## REKONSTRUKCE ČTYŘ ÚSEKŮ TT LIBEREC - JABLONEC N.N.

Úsek: **KYSELKA – PROSEČ N.N., ŠKOLA**

Změnový list číslo: **ZL008a\_1U\_SO202**

Název části stavby dotčené změnou: **SO 202 – LÁVKA V KM 6,16**

PŮDORYS 1:100

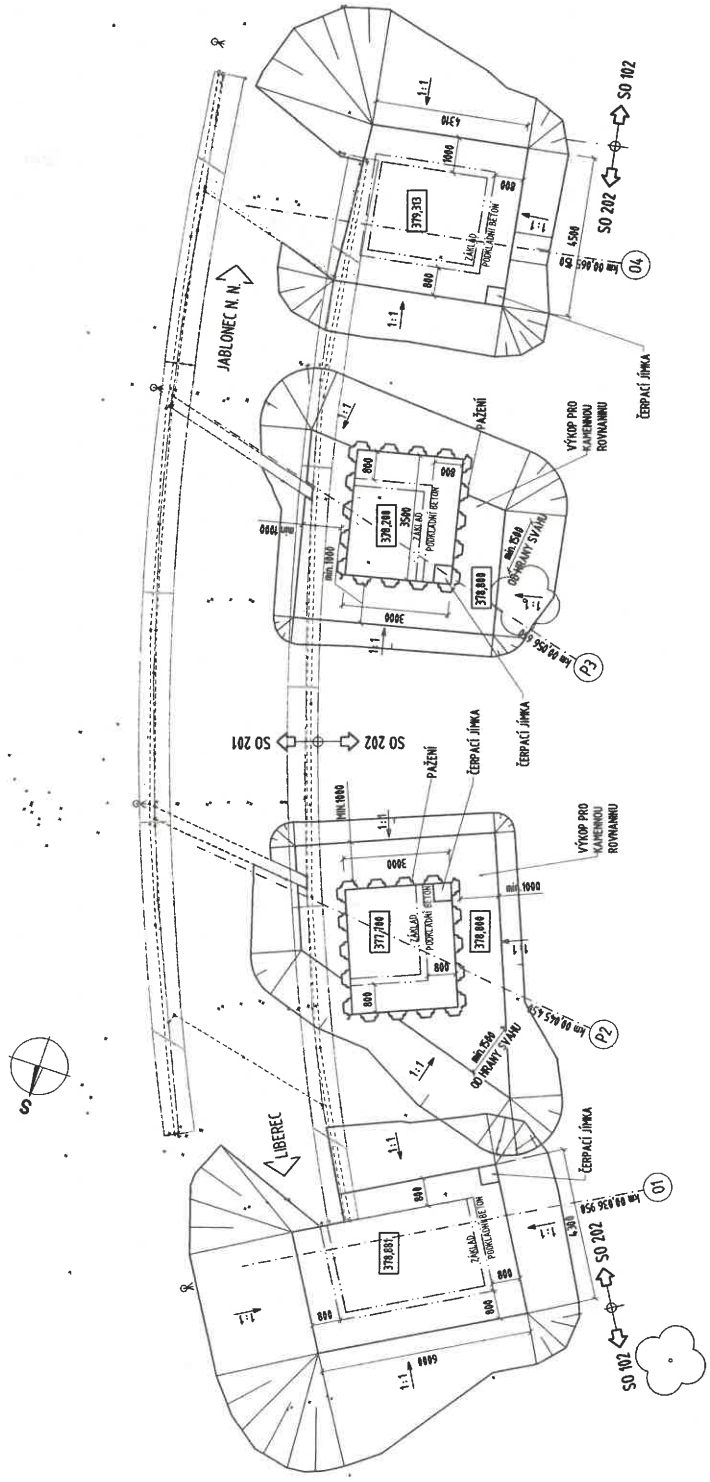
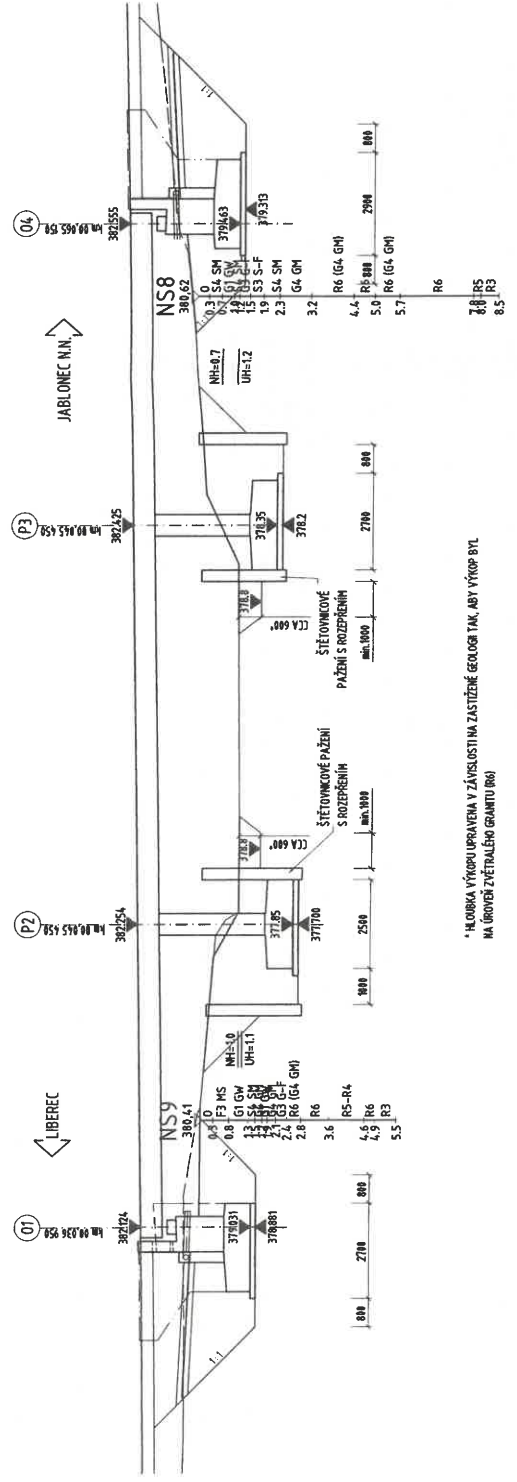
- Realizace projektantem navrženého nového založení lávky odpovídajícího učiněným zjištěním tak, aby bylo možné objekt realizovat.
- Změnila se hloubka založení lávky u pilířů a z těchto důvodů přibylo i nově opevnění (viz příloha RDS původní a po změně)

\* HLUBKA VÝKOPU UPRAVENA V ZÁVISLOSTI NA ZASTIŽENÍ GEOLOGI TAK, ABY VÝKOP BYL MA GROVEK ZVĚTRALÉHO GRANITU (R6)

Měřický náčrt č. 1 v M 1:500 – A3

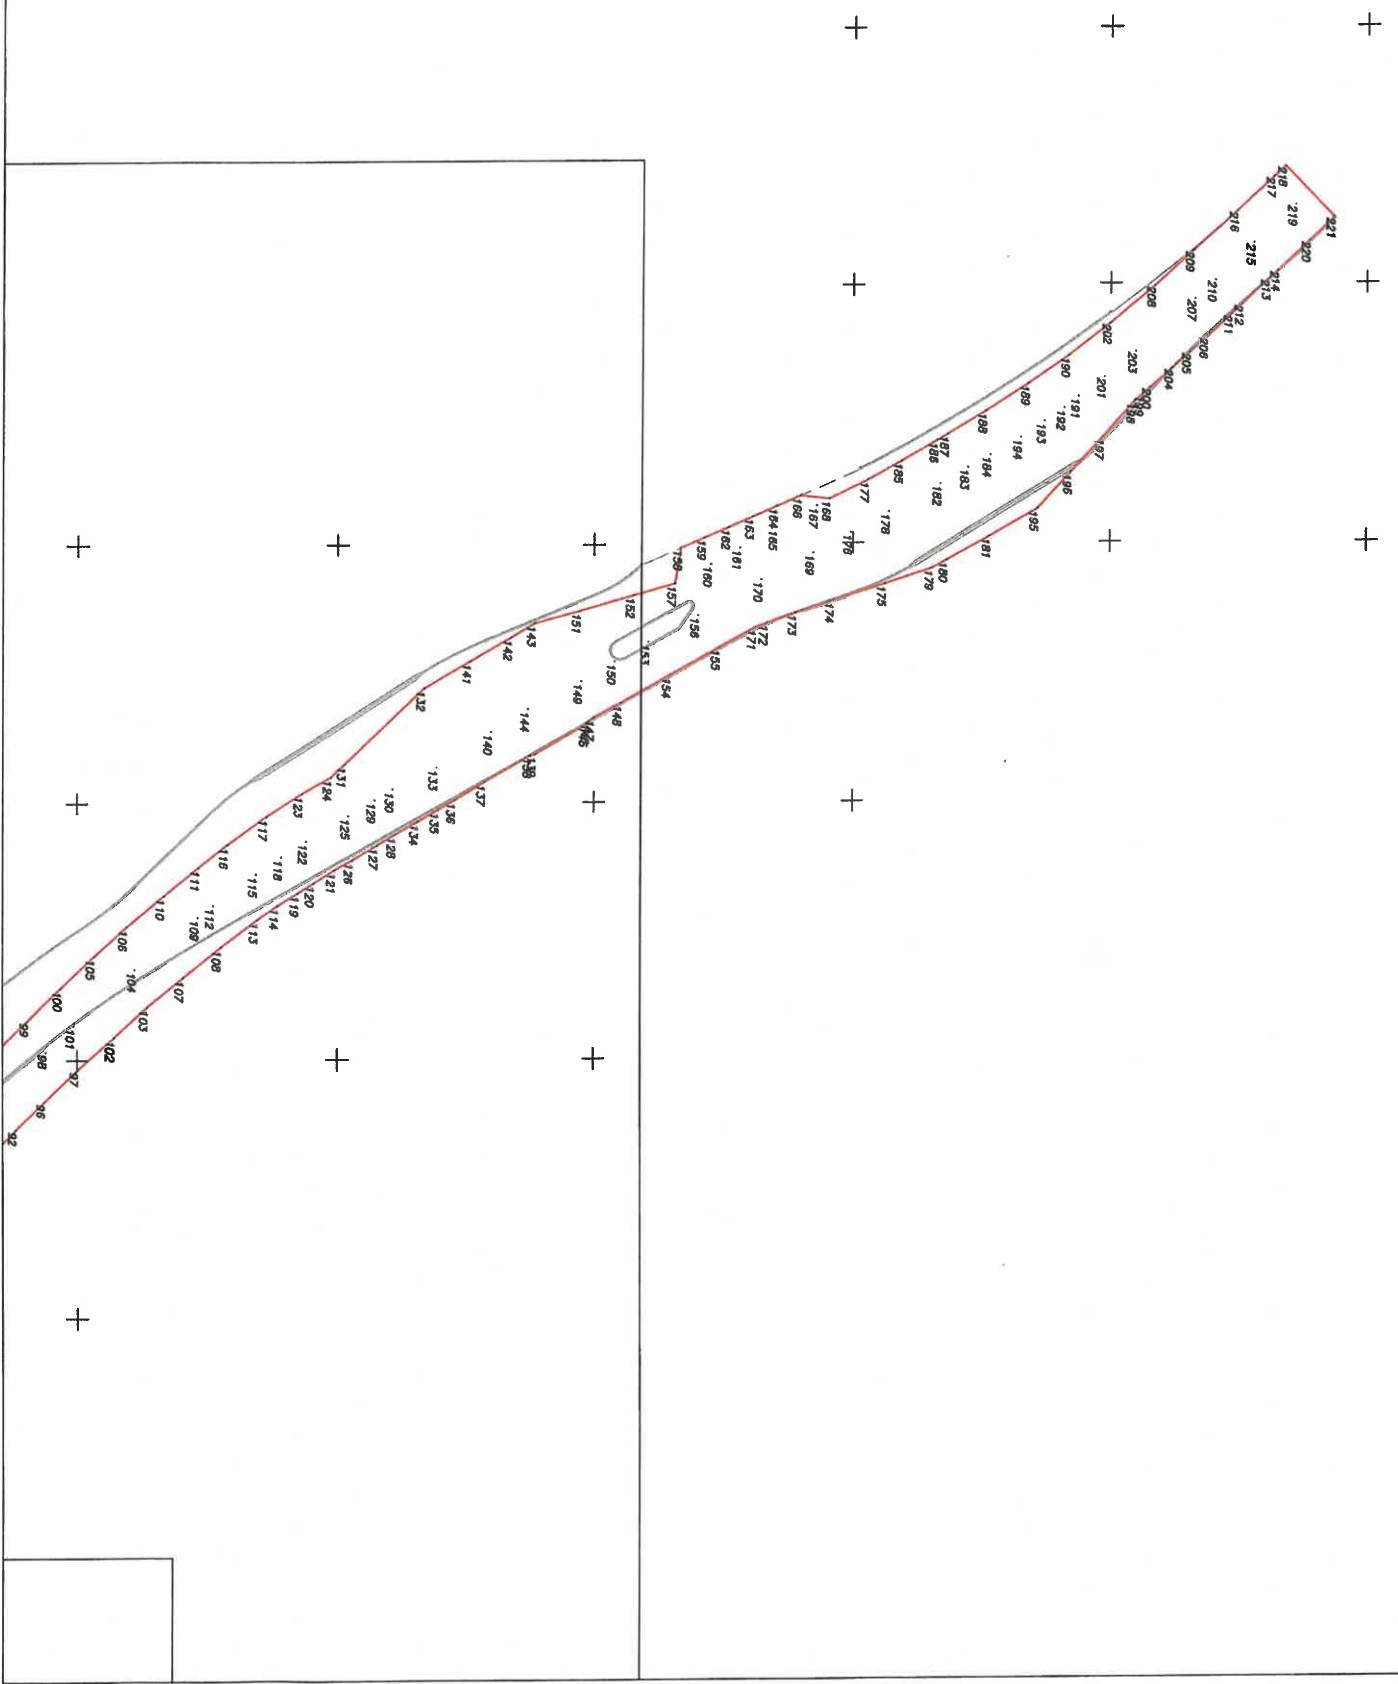
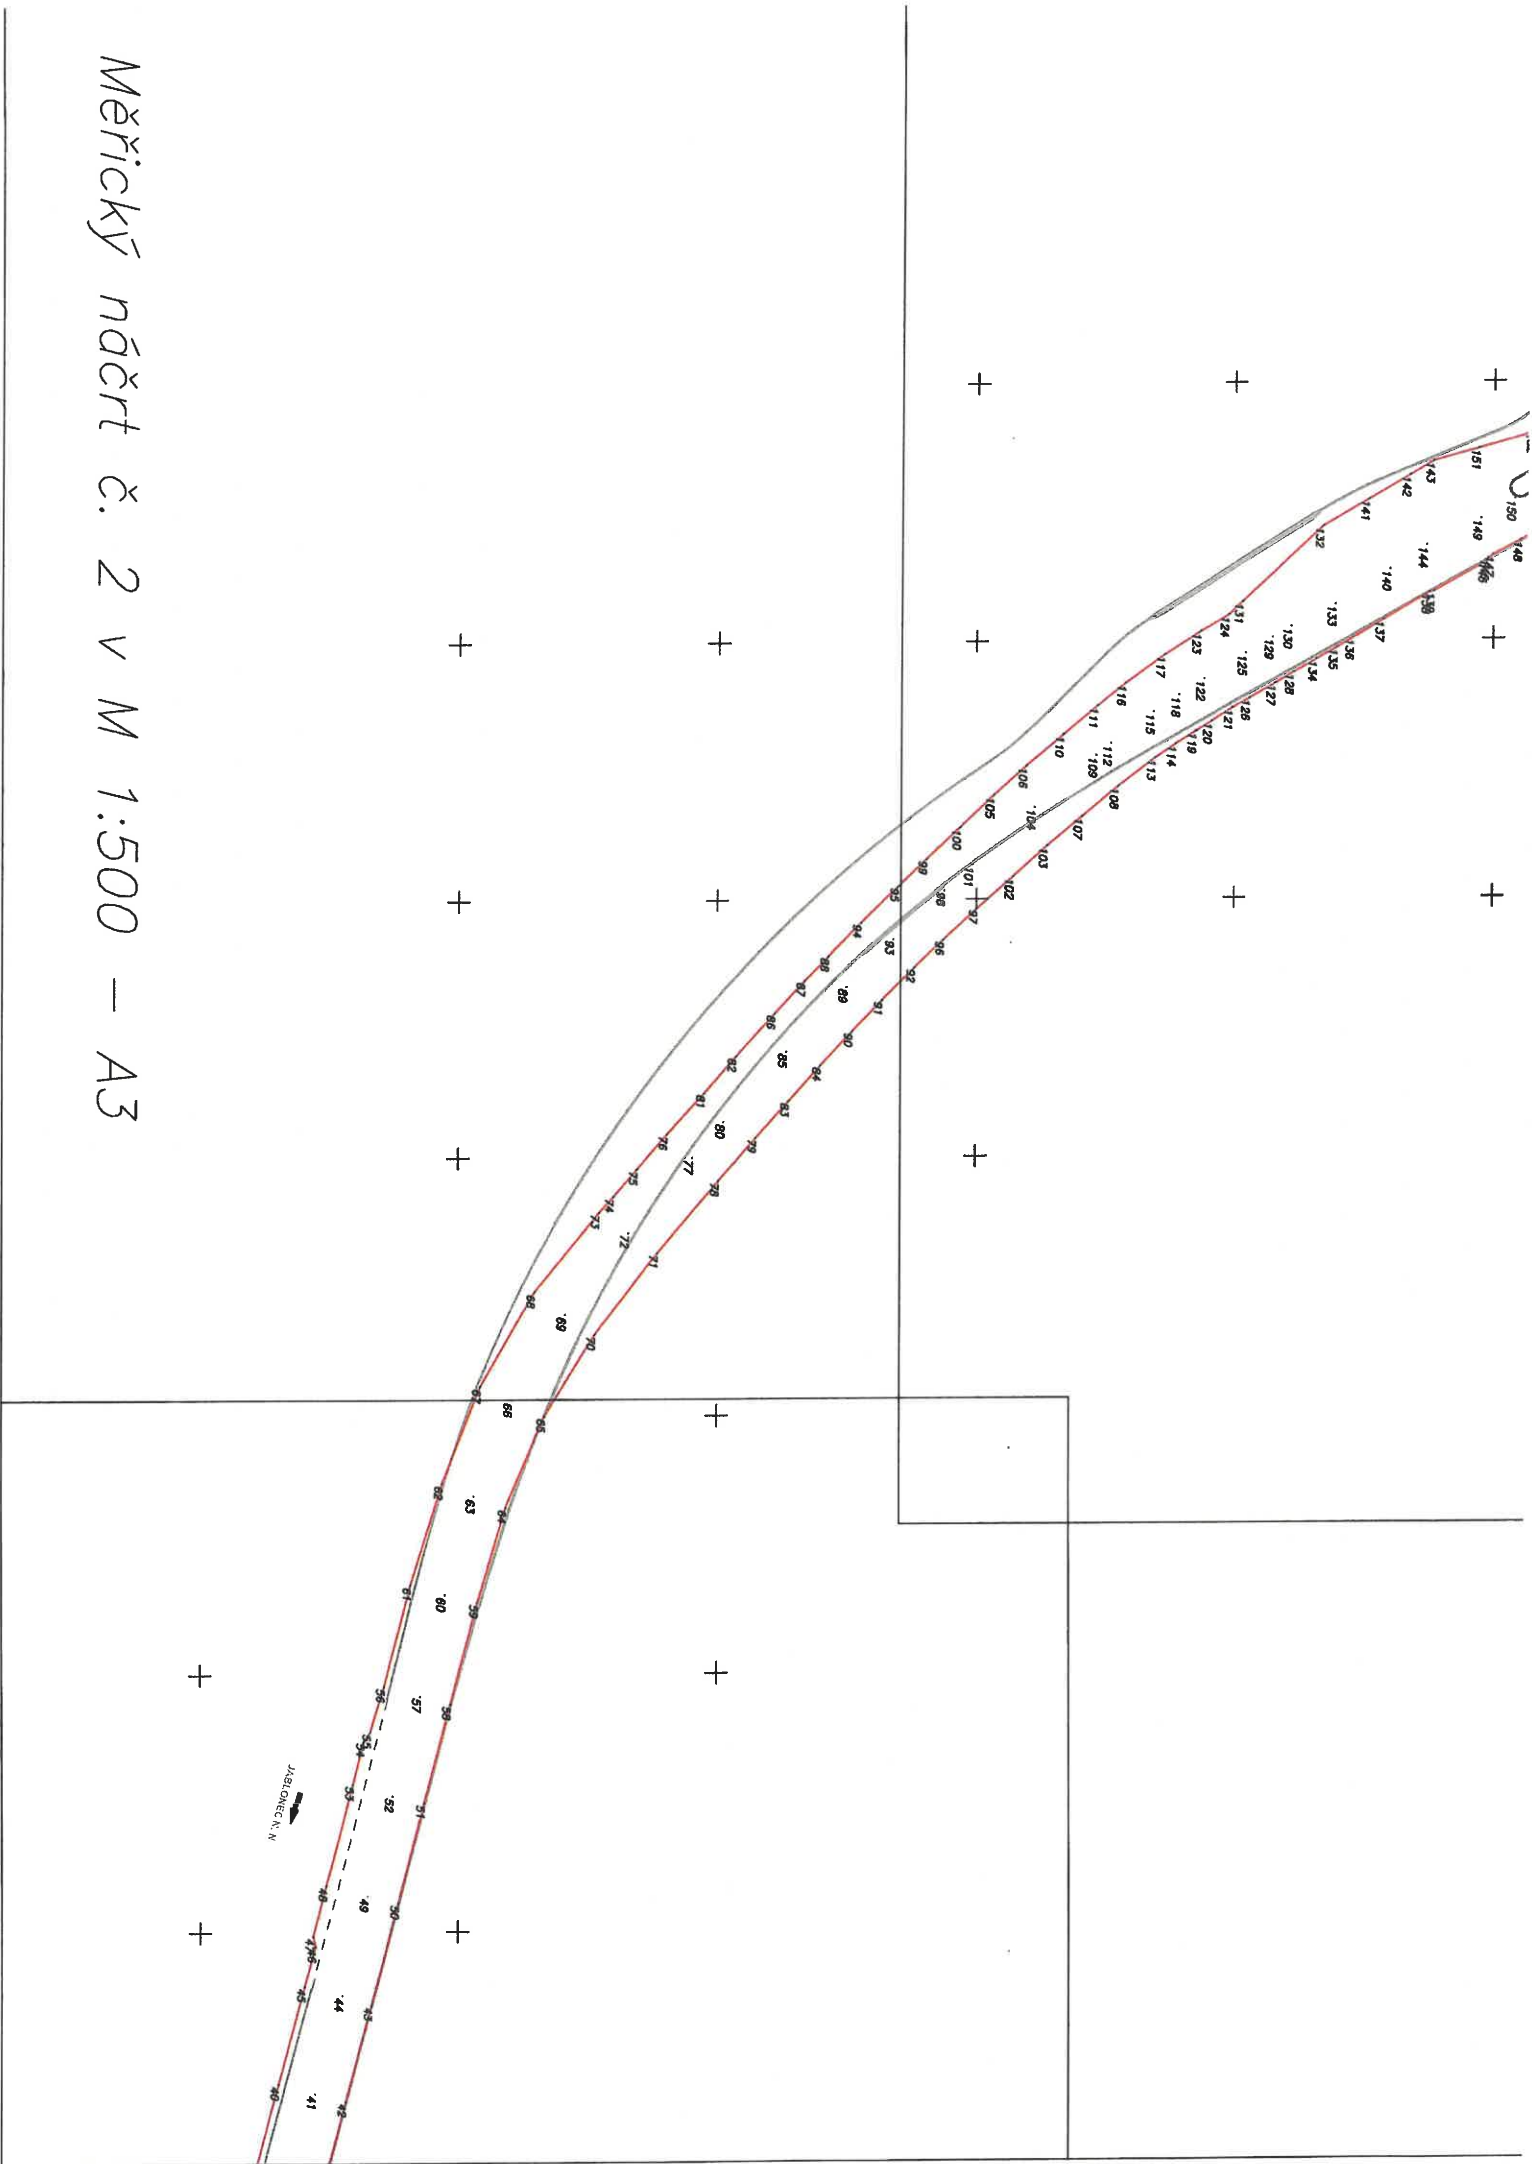
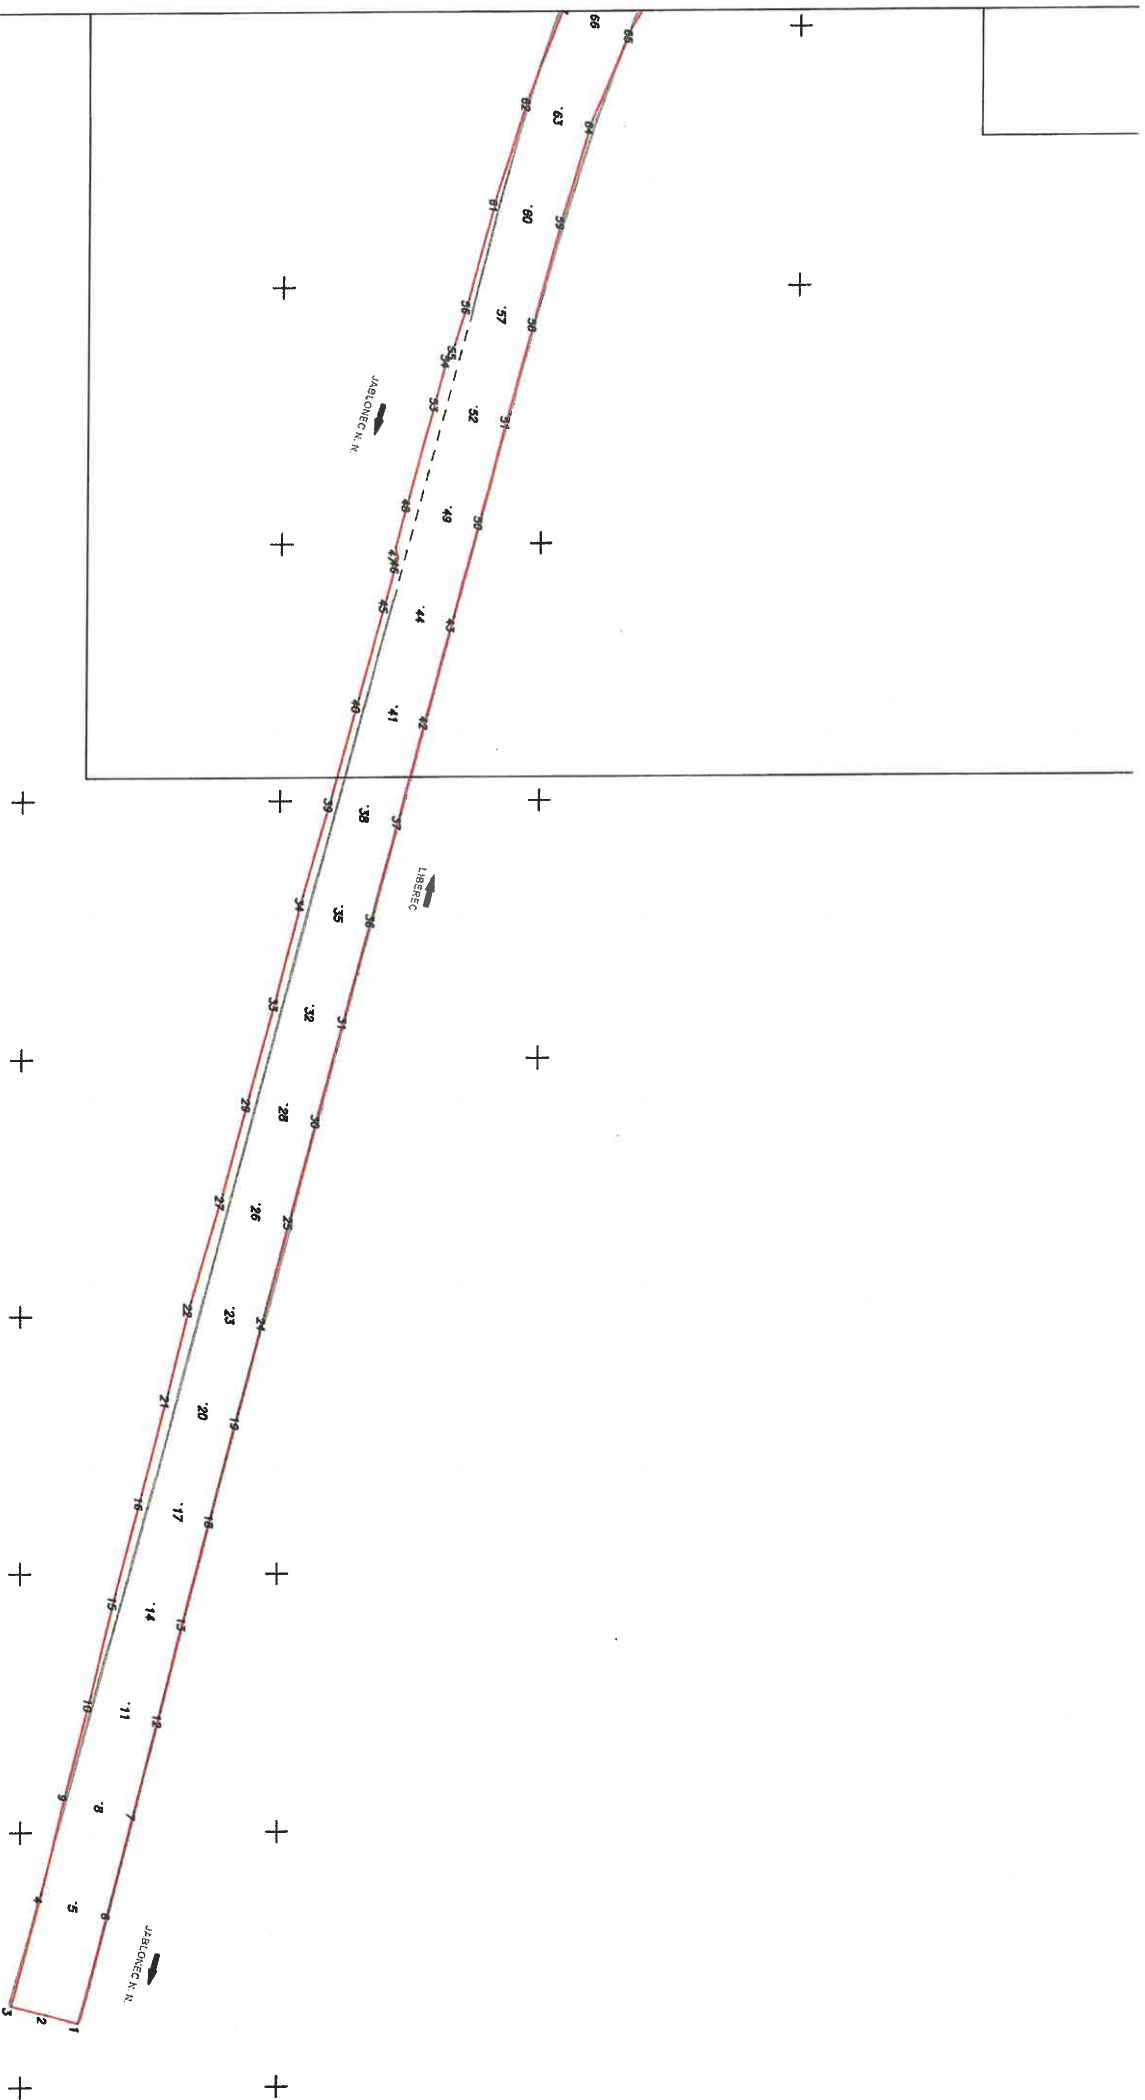
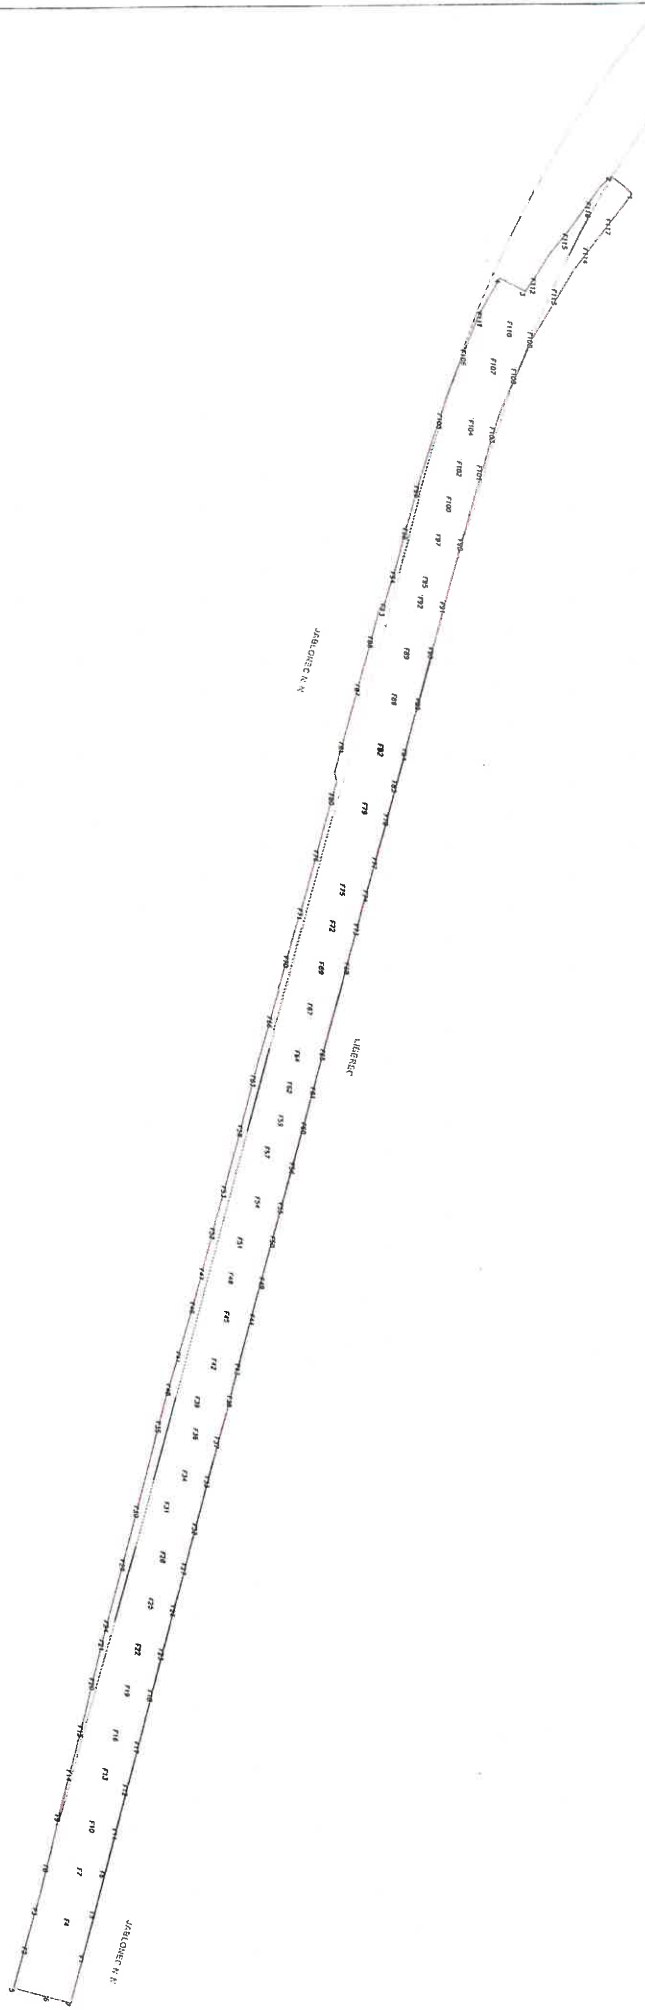
Po odfrézování 1. etapy o výměře **1483 m<sup>2</sup>**, byla zaměřena ŽB konstrukce pod komunikací určená k demolici, na základě tohoto měření a měření před realizací, byla určena průměrná výška frézování 199 mm.

Pro realizovanou část byla průměrná mocnost ŽB desky pod komunikací 181 mm.
